島根原子力発電所2号炉 運転中の原子炉における 格納容器破損防止対策の有効性評価について

雰囲気圧力・温度による静的負荷（格納容器過圧・過温破損）

令和元年12月
中国電力株式会社

2. 審査会合での指摘事項に対する回答

図5-1 格納容器圧力の推移

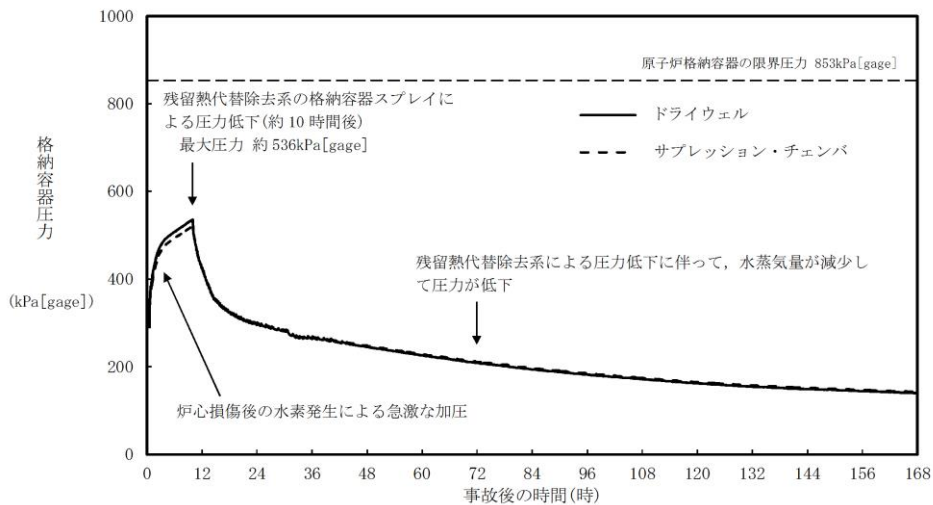
- 指摘事項（第147回審査会合（平成26年10月14日））
長期に渡りサプレッションチェンバー経由でベント操作を実施することを踏まえて、サプレッションチェンバーへの非凝縮性ガスの蓄積による悪影響が生じないことを説明すること。
- 回答
 - 格納容器内に存在する亜鉛及びアルミニウムの反応により発生する水素ガス量は合計約450kgである。
 - ・亜鉛の反応により発生する水素ガス : 約73kg
 - ・アルミニウムの反応により発生する水素ガス : 約374kg
 - 亜鉛及びアルミニウムの反応で発生する水素による格納容器圧力の影響を確認するため、「雰囲気圧力・温度による静的負荷（格納容器過圧・過温破損）（残留熱代替除去系を使用する場合）」シーケンスにおいて、事象初期から約450kgの水素ガスが格納容器内に存在するものと仮定し、格納容器圧力への影響を確認した
 - 図5-1に示すとおり、事象発生10時間後に残留熱代替除去系の起動によって、限界圧力853kPa[gage]に到達することはない。
 - 格納容器圧力への影響は、水蒸気が支配的であることから、亜鉛及びアルミニウムの反応により発生する水素ガスによる格納容器圧力への有意な影響はない。

「雰囲気圧力・温度による静的負荷 (格納容器過圧・過温破損)」の対応手順の概要 【抜粋】
 (残留熱代替除去系を使用しない場合)

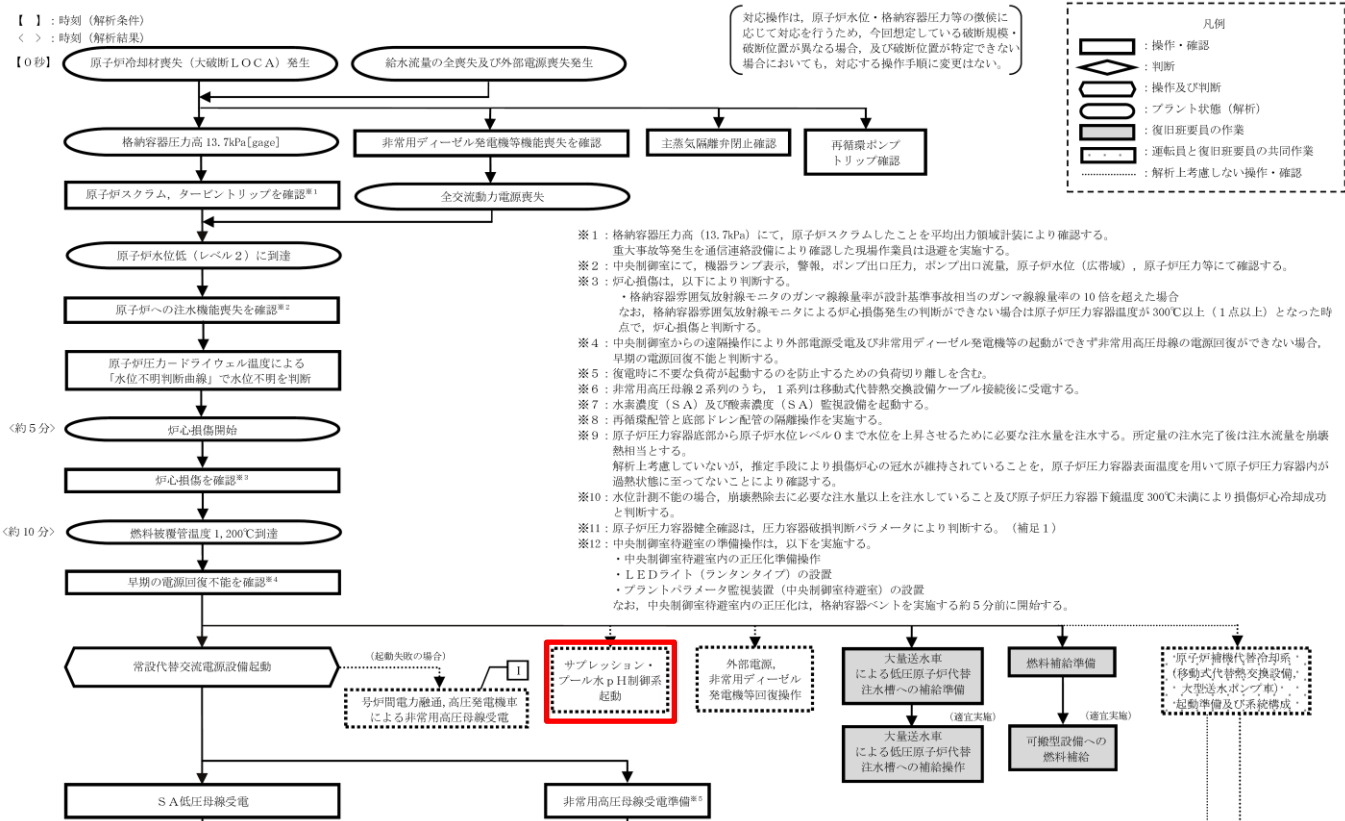
■ 指摘事項 (第148回審査会合 (平成26年10月16日))
 サプレッションチェンバーの水質管理作業を行う場合、均質になる時間を考慮し、炉心損傷前から準備作業は発生することはないのか説明すること。

■ 回答
 サプレッション・プール水pH制御系については、フローに示すとおり炉心損傷の確認後、起動することとしている。なお、起動操作は中央制御室から遠隔操作が可能な設計であるため、炉心損傷前における準備作業は不要である。

図19-1 系統概略図

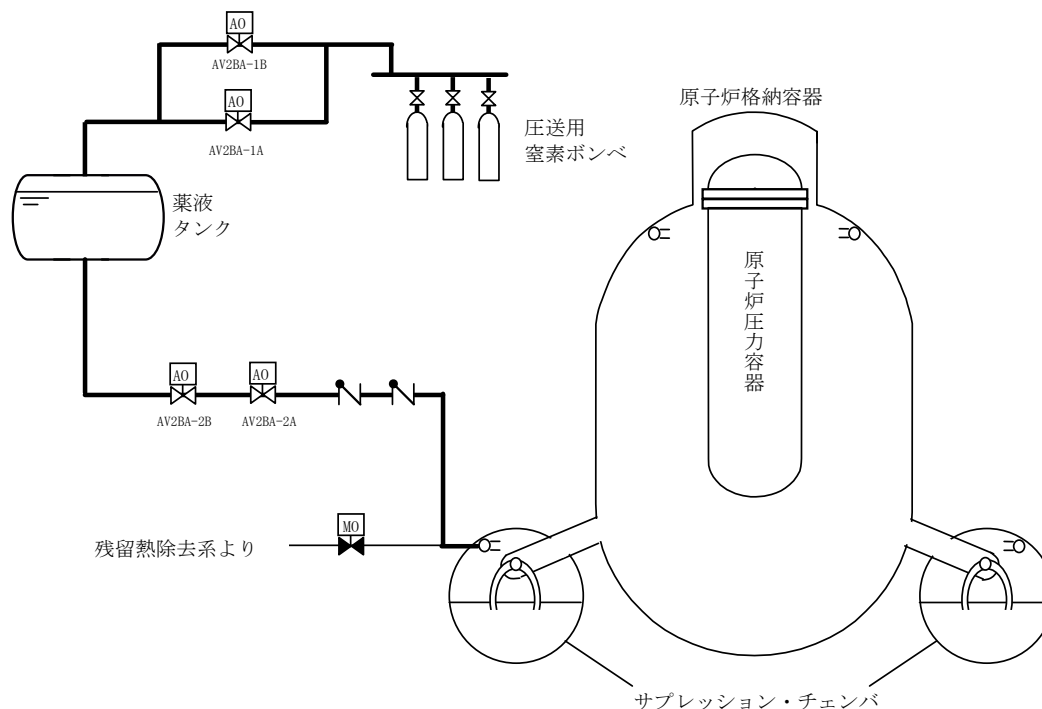
- 指摘事項 (第171回審査会合 (平成26年12月9日))
サプレッションプール水のpH制御設備について、仕様を明確にするとともに、pH制御剤を注入することによる炉内構造物への影響を明確にすること。

- 回答
【仕様】
➤ サプレッション・プール水のpH制御設備について、圧送用窒素ポンベにより薬液タンクから水酸化ナトリウムを圧送し、サプレッション・チェンバにスプレーする構成としている。(図19-1参照)

図20-1 格納容器圧力の推移 (残留熱代替除去系を使用しない場合)

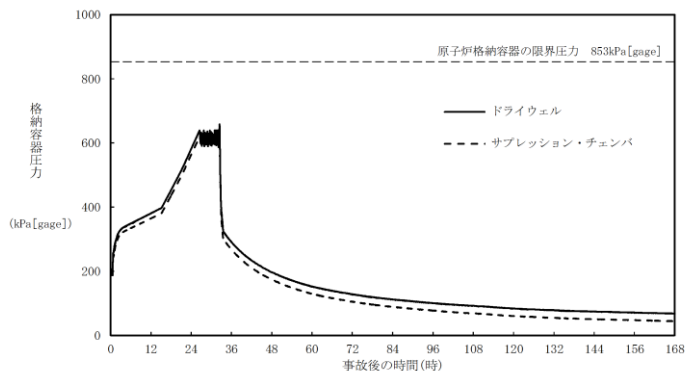
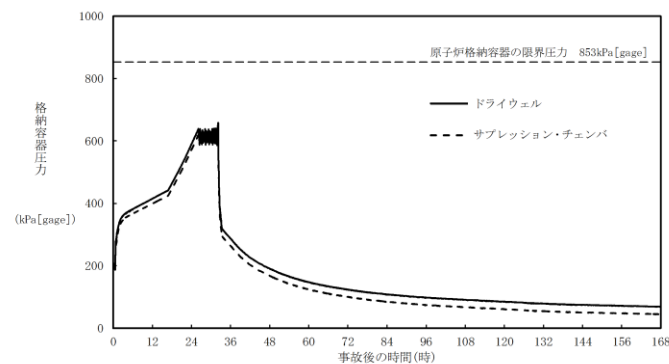
- 炉心における金属・水反応など水素の発生量の評価について説明すること。
- 非凝縮性ガスによる評価の包絡性を説明すること。

格納容器過圧に対する非凝縮性ガスの影響を説明すること。

- 炉心内でデブリの移行が発生し、それが冷却材流路に堆積して流路が減少した場合、ベースケースでは流路減少を起こしたノードの空隙率 (ポロシティ) が0.1以下になるとそのノードは閉塞したものとみなされ、それ以降は閉塞部分を通過することができなくなる。
- 流路閉塞が発生しにくい (水-ジルコニウム反応による水素ガスが発生しやすい) と仮定した場合における影響を確認するため、ノードが閉塞する条件をポロシティを0として感度解析を実施した。
- ベースケースの水素ガス発生量約198kgに対して、感度解析では約283kgと約43%増加するが、図20-1に示すとおり、いずれの場合も限界圧力853kPa[gage]に到達することはなく、格納容器圧力への有意な影響はないことを確認した。

図27-1 放射線防護具類の選定方法

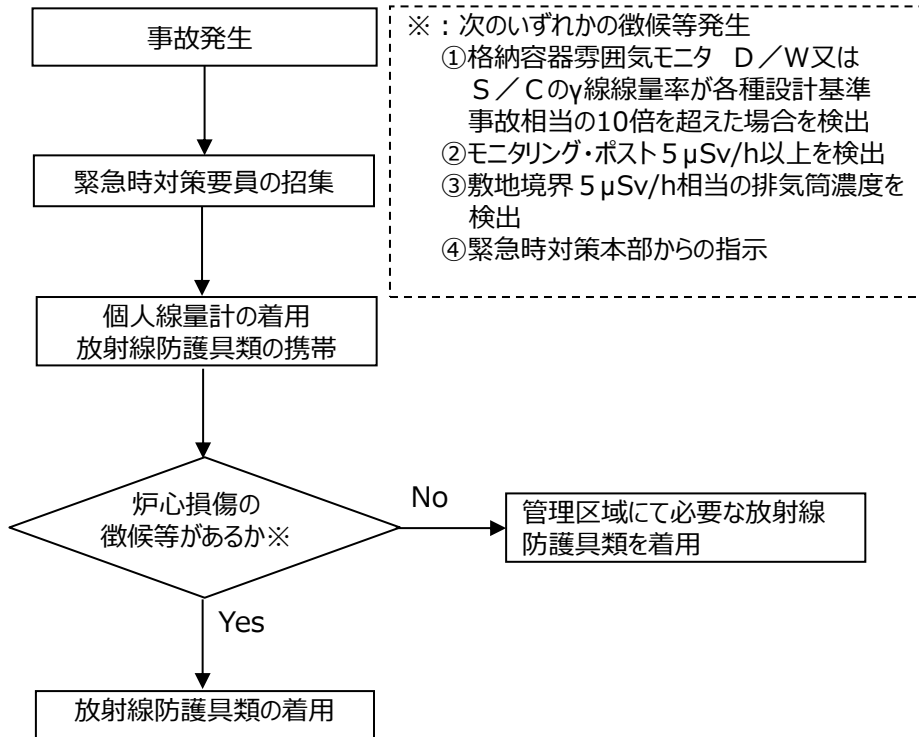
- 指摘事項（第171回審査会合（平成26年12月9日））
作業に当たっての防護具の着用判断を示すとともに、屋外作業等における放射線環境の根拠を適切に検討すること。
- 回答
 - 放射線防護具類の着用基準について、図27-1に示す。また、初動対応時に着用する装備について、表27-1に整理する。
 - 屋外作業の放射線環境下における作業の成立性について、表27-2に整理しており作業が成立性することを確認した。

図29-1 炉心の損傷状態

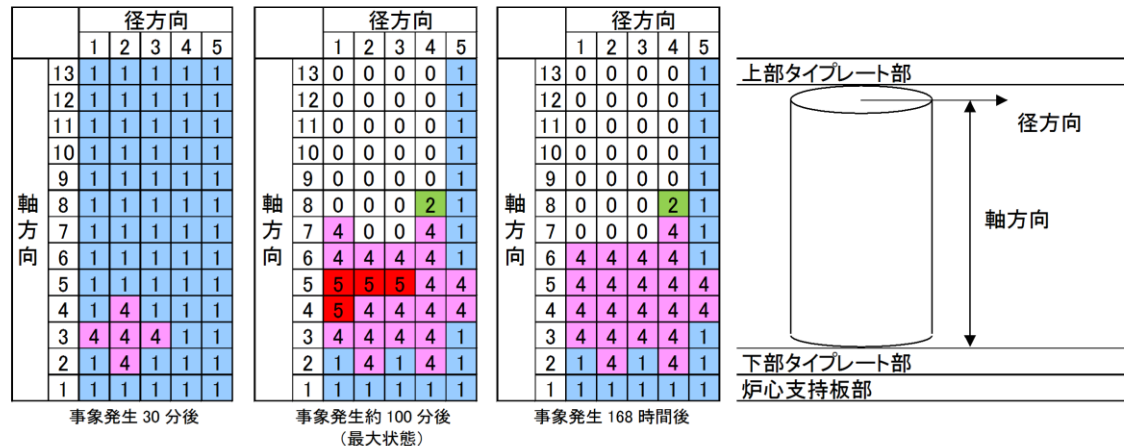
- 指摘事項（第171回審査会合（平成26年12月9日））
炉心の状態の説明において燃料溶融プールの大きさが最大となる状態を示すとともに，シュラウドへの熱影響の有無について説明すること。
- 回答
 - 図29-1に事象発生30分後，事象発生約100分後（溶融プール最大状態）及び事象発生168時間後（終状態）の炉心損傷状態を示す。
 - 事象発生168時間後においても，溶融プールは炉心の外周部に至っておらず，シュラウドへの熱影響はない（シュラウドの最高温度は約500℃であり，融点（1400℃程度）を下回る）。

図43-1 水位不明判断曲線

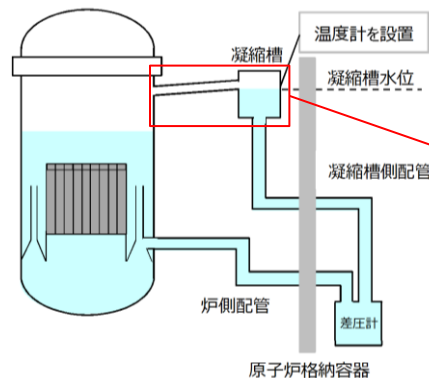
- 指摘事項（第171回審査会合（平成26年12月9日））
事象発生後に原子炉水位を燃料有効長頂部付近で維持するとしているが、高温下で水位計測の信頼性を説明すること。
- 回答
 - 格納容器過圧・過温破損の場合、大破断 L O C A 発生後、原子炉圧力及びドライウェル温度による水位不明判断曲線（図43-1）の「水位不明領域」に入ることから原子炉水位不明と判断する。原子炉水位不明を判断した場合、原子炉注水流量及び注水時間による原子炉水位の推定により、原子炉水位 L O までの水位回復を判断し、その後崩壊熱による蒸発量相当の注水量を注水する。
 - 原子炉水位不明については、以下により確認している。
 - ・原子炉水位の電源が喪失した場合
 - ・各原子炉水位の指示値にばらつきがあり、原子炉水位が燃料棒有効長頂部（TAF）以上であることが判定できない場合
 - ・水位不明判断曲線の「水位不明領域」に入った場合
 - ・凝縮槽液相部温度と気相部温度がほぼ一致し、有意な差が認められない場合
 - なお、原子炉水位計の健全性を更に確実に検知するため、凝縮槽内の水位が適正に維持されていることを確認することを目的として図43-2のとおり凝縮槽に温度計を設置（自主）し、水位不明判断の確認項目としている。凝縮槽や計装配管内の水が蒸発した場合は、液相部及び水柱部の温度が気相部の温度と同等になっていくことから、凝縮槽や計装配管内の水位低下を温度計測により把握する。

図45-1 低圧原子炉代替注水系系統図

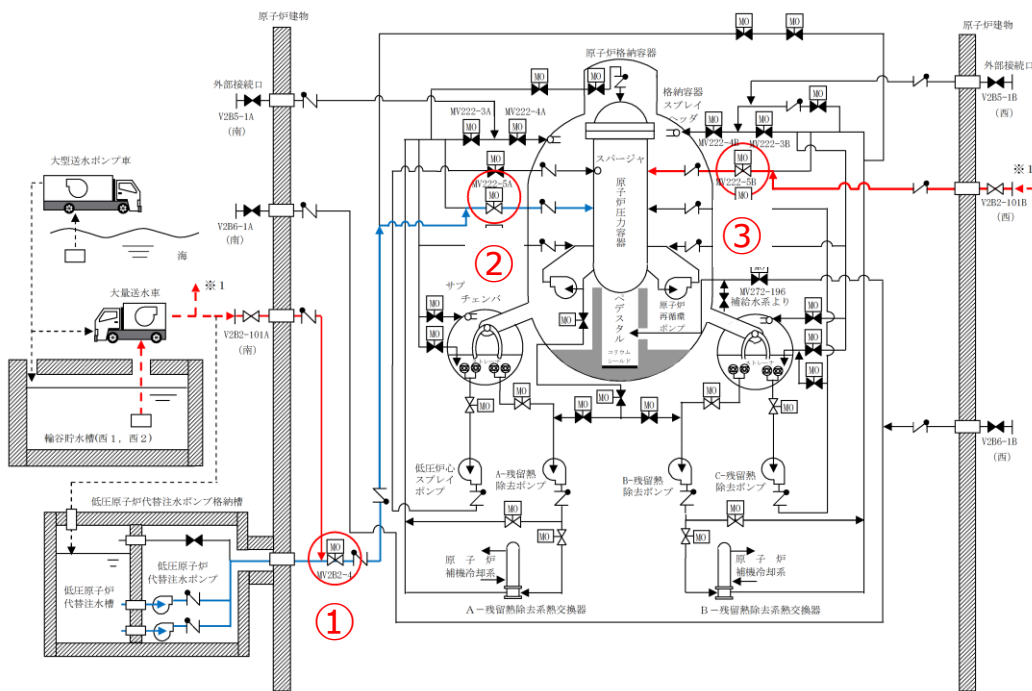
低圧原子炉代替注水に際して注水ラインの電動隔離弁の電源構成について設計基準対処設備との共通要因故障の可能性を考慮して低圧注入の実現性について説明すること。

- 低圧原子炉代替注水系（常設）及び低圧原子炉代替注水系（可搬型）による注水で使用する電動弁については、共通要因故障を考慮し、非常用所内電気設備が喪失した場合においても、非常用所内電気設備とは独立した重大事故等対処設備である代替所内電気設備を用いた電源供給が可能な設計としている。

図47-1 MAAP解析モデルと実機モデルの比較

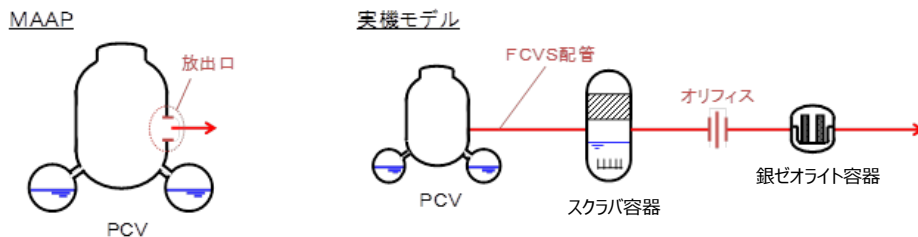
- 指摘事項（第171回審査会合（平成26年12月9日））
ベント流量値は1 Pdを基準として設定しているが、実際にベントを実施するのは2 Pd近傍であることから解析条件の妥当性について説明すること。

- 回答
 - 有効性評価（MAAP解析モデル）では、格納容器と放出口（オリフィス）のモデルで評価している。一方、実機の圧力損失計算においては、オリフィス以外にも、配管、容器等のベントラインの機器を想定して評価している。
 - MAAP解析モデルと実機設計に用いた圧力損失計算モデル（実機モデル）の比較を下図に示す。いずれのモデルにおいても、「格納容器圧力1 Pdにおいてベントガス流量9.8kg/sがベント可能」となるようにオリフィス穴径等を設定している。このため、MAAP解析モデルでは、放出口（オリフィス）において格納容器フィルタベント系の系統圧損も考慮するため、オリフィス穴径の大きさは実機モデルに比べて小さくしている。

- MAAP解析モデルと実機モデルにおけるベントガス流量を下表に示す。有効性評価の解析においては、格納容器圧力1 Pdにおいてベントガス流量9.8kg/sとなるよう放出口（オリフィス）の穴径を設定することで、2 Pdでベントする場合のベントガス流量についても実機モデルと同等となり、有効性評価の解析条件は妥当である。

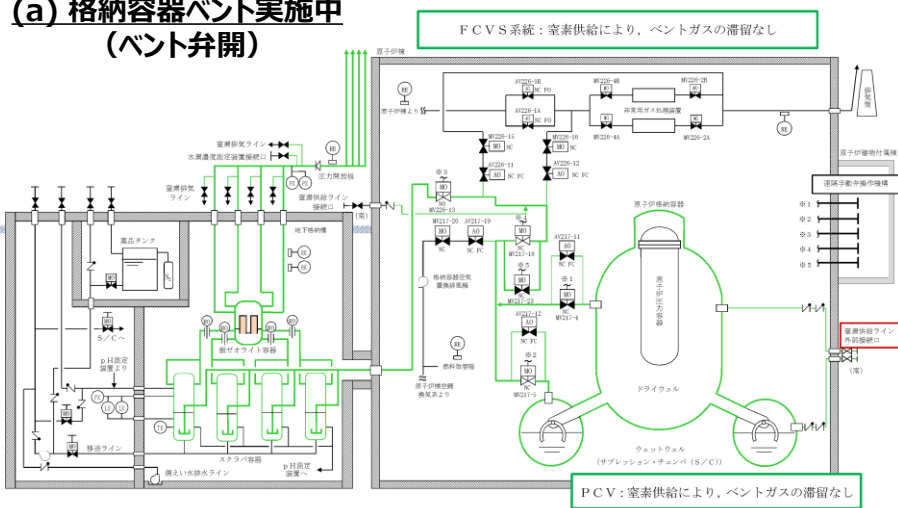
原子炉ウェル注水のタイミングの妥当性を説明すること。

- 原子炉ウェル注水は格納容器雰囲気温度が1点でも171℃を超過したことを確認した以降、適宜実施する運用としている。また、原子炉格納容器の限界温度の200℃に至らないよう、格納容器スプレイによる冷却手段を整備しており、格納容器の過温破損防止対策を講じている。
- 原子炉格納容器トップヘッドフランジ部のシール材として耐環境性に優れた改良E P D Mを採用することで、当該開口部からの漏えいを防止する対策を講じていることから、局所的な影響を含めた格納容器の過温破損を防止できると考える。原子炉ウェル代替注水系による原子炉ウェル注水は、有効性評価では直接の漏えい防止としての機能には期待しない設備であるが、原子炉格納容器のトップヘッドフランジ部からの水素の漏えい防止を更に確実にすることを目的として整備している。
- 原子炉ウェル注水の運用の手段として、プラント運転中より事前に水張りしておく手段も考えられる。しかしながら、原子炉ウェルの事前水張り運用については、もともとPCVヘッド周りに水を張って長期間運転することは、PCVヘッドの腐食影響等による悪影響の懸念があるため、上記のとおり171℃で注水することとしている。

図137-1 原子炉格納容器及び格納容器フィルタベント系の水素爆発防止対策

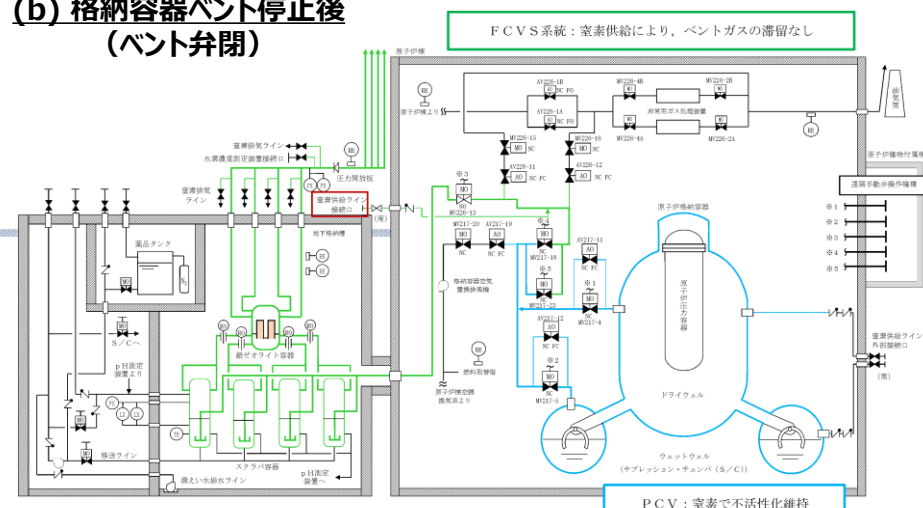
- 指摘事項 (第393回審査会合 (平成28年8月25日))
可搬型設備による N_2 パージの成立性について, 系統構成, 漏えい防止, 悪影響防止等の観点で説明すること。

- 格納容器ベント実施中は, 格納容器 (PCV) 及び格納容器フィルタベント系 (FCVS) のフィルタ装置 (スクラバ容器) において, 水の放射線分解により長期的に発生する水素が滞留しないよう, 可搬式窒素供給装置によりPCVに窒素を供給することで, PCV内及びFCVS系統内の排気及び不活性化を行う。 ((a)図参照)
- 格納容器ベント停止後は, 可搬式窒素供給装置によりスクラバ容器上流に窒素を供給することで, FCVS系統内の排気及び不活性化を行う。 ((b)図参照)
- 可搬式窒素供給装置は, 通常時は接続先の系統と分離して保管し, 使用時は接続口にホースを接続して弁操作により系統構成を行うことで, 他の設備に悪影響を及ぼさない設計とする。
- 可搬式窒素供給装置から来るホースと接続口との接続は, 簡便な接続方式である結合金具にすることに加え, 接続口の口径を25Aに統一することで, 確実に接続が可能な設計とする。また, 窒素ガスを供給する配管には逆止弁を設置することにより, 万一ホースが接続口から外れた場合でも, 系外に漏えいしない設計とする。

図141-1 可搬型格納容器除熱系 系統概略図

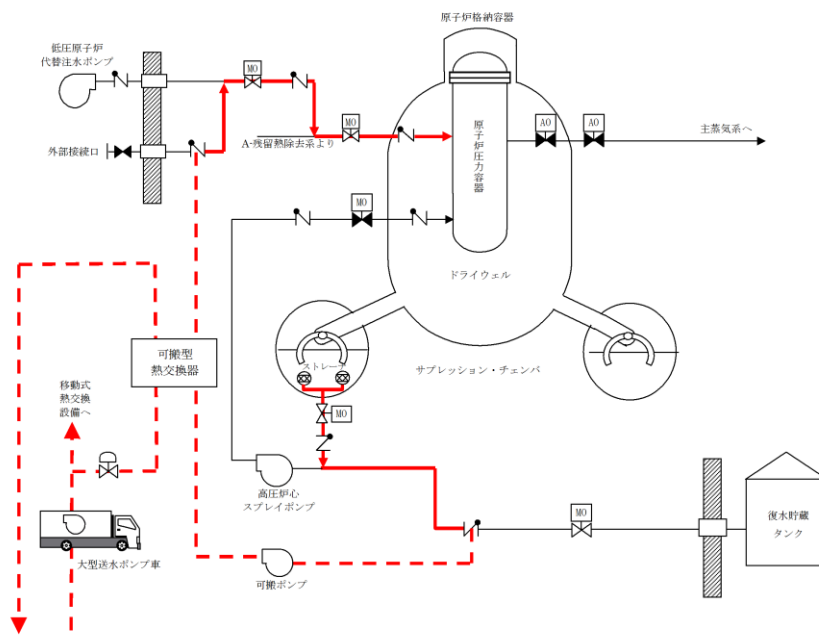
- 指摘事項（第393回審査会合（平成28年8月25日））
代替循環冷却系とは別の後段手段を説明すること。
- 指摘事項（第400回審査会合（平成28年9月15日））
仮設熱交換器の設置について、詳細に説明すること。
- 回答
 - 重大事故等時には残留熱代替除去系（RHAR）による格納容器（PCV）の除熱を行うが、残留熱除去系熱交換器等が使用できない場合はRHARが使用できないため、格納容器フィルタベント系（FCVS）によるPCV除熱を行う。
 - FCVSによるPCV除熱を実施している場合、残留熱除去系（RHR）の補修によるPCV除熱機能の復旧を行うが、RHRの機能回復が長期間できない場合は、可搬設備によりPCV除熱系統を構築する。
 - なお、可搬設備によるPCV除熱系統については、一次側は耐熱ホース・可搬ポンプにより高圧炉心スプレイ系から大物搬入口に設置する可搬型熱交換器にサブレーション・プール水を供給し、二次側は大型送水ポンプ車により可搬型熱交換器に海水を供給する。

図145-1 格納容器過圧・過温破損対応概要フロー

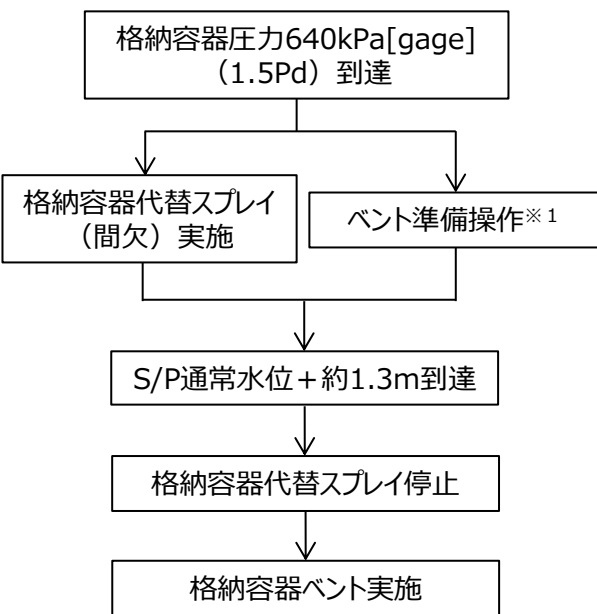
- 指摘事項（第742回審査会合（令和元年7月9日））
隔離弁の人力操作を踏まえ、炉心損傷有りの場合の手順のタイミングについては、格納容器破損側の事故シーケンスで確認する。
- 回答
炉心損傷後の格納容器フィルタベント系によるベントの準備及び実施タイミングについて以下に示す。

- 図145-1に示すとおり、格納容器圧力が640kPa[gage]（1.5Pd）到達後、格納容器代替スプレイ（間欠）及びベント準備操作を実施する。その後、サブレーション・プール（S/P）水位の上昇に伴い、S/P通常水位+約1.3m到達後、格納容器代替スプレイを停止し、格納容器ベントを実施する。
- 図145-2に示すとおり、格納容器代替スプレイ停止後中央制御室からの遠隔操作によるベントが実施できなかった場合、格納容器圧力の上昇が継続し約3時間後に格納容器限界圧力が853kPa[gage]（2Pd）に到達するが、遠隔操作に失敗した時点から現場におけるベント操作に着手し、約1時間30分で操作が完了するため、格納容器限界圧力到達までに確実にベントを実施することが可能である。
